Variante al P.U.C. N.09 Luglio 2021

**“INTERVENTI PER L'ACCESSIBILITÀ E LA
MESSA IN SICUREZZA DEL SITO
ARCHEOLOGICO DI MONTE D'ACCODDI”**

RELAZIONE ILLUSTRATIVA

Sassari, 23 luglio 2021
Rev. Gennaio 2022

Dettaglio della Tavola 5.6.5 PUC stato vigente

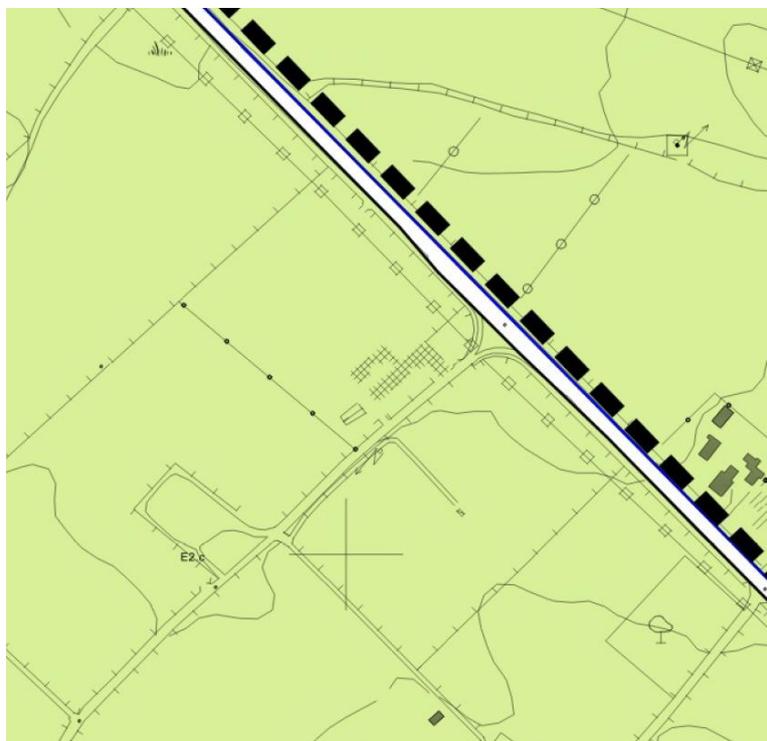
Inoltre la variante prevedeva la riclassificazione urbanistica dell'area attualmente adibita a parcheggi, da zona agricola E2c come indicato nel PUC vigente, a zona S4 parcheggi pubblici; come detto precedentemente, a seguito dell'espletamento della conferenza di co-pianificazione, si è proceduto, recependo la prescrizione della RAS, a riclassificare l'area in argomento come zona urbanistica G5 "Infrastrutture per la mobilità".

Pertanto l'elaborato progettuale "Tavola 5.6.5 Variante (Scala 1:10.000), viene modificato inserendo la zona G5 in luogo della zona "S4"

- Si è pertanto proceduto a recepire la condizione posta dalla R.A.S. Direzione Generale della Pianificazione Urbanistica Territoriale e della Vigilanza Edilizia, stralciando la Zona S4 e identificando i parcheggi esistenti come servizi alla viabilità - Zona G5 -, zona omogenea già codificata e disciplinata dagli articoli 53 e 56 delle N.A. del PUC vigente e dagli articoli 53 e 56 delle N.T.A. di cui alla variante n° 08 adottata in via definitiva con delibera di consiglio comunale n° 4 del 02.02.2021, i cui esiti della verifica di coerenza sono stati recepiti con D.C.C. n° 80 del 28.12.2021.
